Avis sur produits

— **Système de fins de courses amélioré pour opérateurs équipés d'un contrôle électronique** —

Le nouveau système de fins de courses amélioré de Manaras-Opera

Date de mise en application: 26 janvier 2009

**Ancienne configuration du
système de fins de courses** ▶▶▶

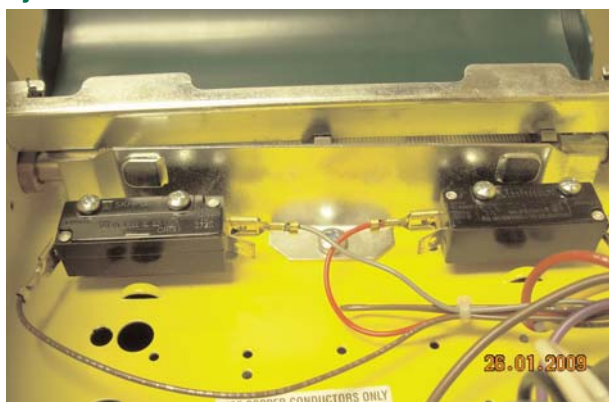
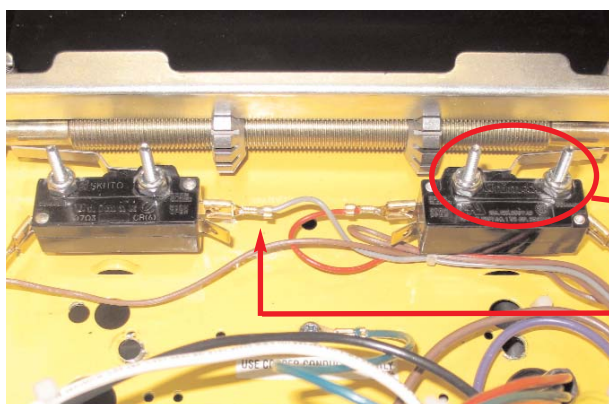
**Configuration améliorée
du système de fins de courses** ▶▶▶

**Remplacement des vis de fixation
des interrupteurs de fins de courses
par des goujons permettant un
meilleur accès**

Élimination du levier central

- Le levier central a été éliminé.
- Chaque interrupteur de fin de course possède maintenant un levier indépendant qui est spécifiquement formé pour une meilleure précision.
- Les vis de fixation des interrupteurs de fins de courses ont été remplacées par des goujons permettant un meilleur accès.
